Vysvětlení zadávací dokumentace č. 3

Veřejná zakázka: **Rekonstrukce objektu a sportovního areálu ul. Charvátská 10, Ostrava - Výškovice**

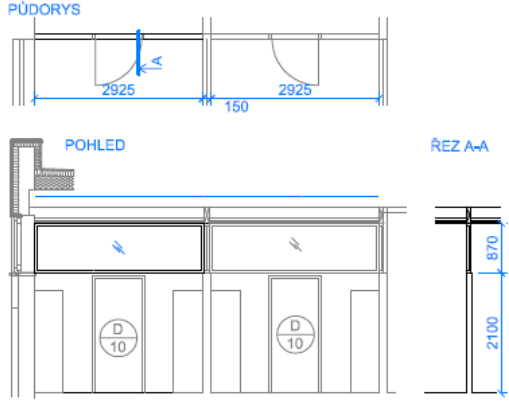
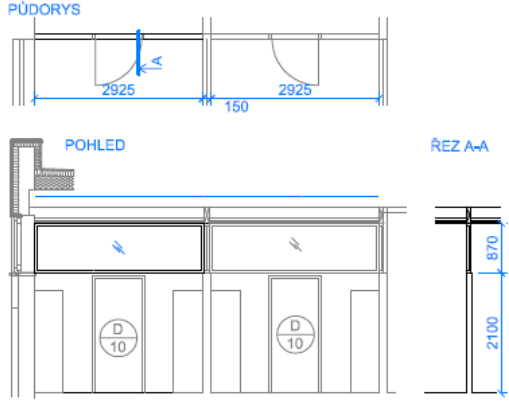
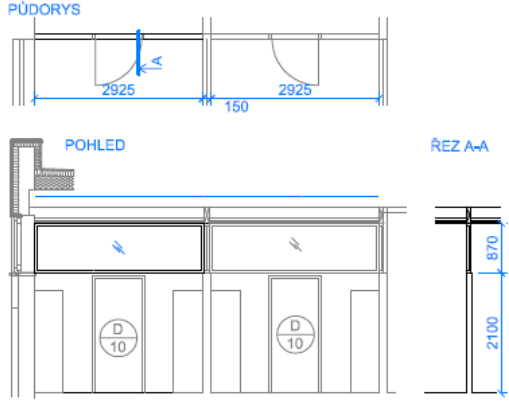
Dotaz č. 20	U POLOŽEK , KDE JE DOZICKÝ ZÁMEK, BUDE 1 KS KLÍČ, DOPORUČIL BYCH FAB ZÁMEK- URČITĚ BUDOU HASIČI CHTÍT GEN.KLÍČ!!! POZ.D01, VĚTRACÍ ŠTĚRBINA S AKUSTICKÝM ÚTLUMEM JE DO HLINÍKOVÝCH PROFILŮ, VE DŘEVĚNÝCH SE NEPOUŽÍVÁ. NAVÍC TEN AKUSTICKÝ ÚTLUM NENÍ Rw. Takže nic neutlumí. Navrhujeme buď podříznutí dveří (samozřejmě bez prahu) nebo větrací mřížku tak velkou, aby bylo možné přísávání vzduchu do této místnosti. • Můžete se vyjádřit k výše uvedeným připomínkám našeho subdodavatele? • Chápeme správně, že generální klíč pro celou stavbu není součástí výběrového řízení a vše bude řešeno dodatečně? Tím pádem nebude započten v celkové ceně?
-------------	--
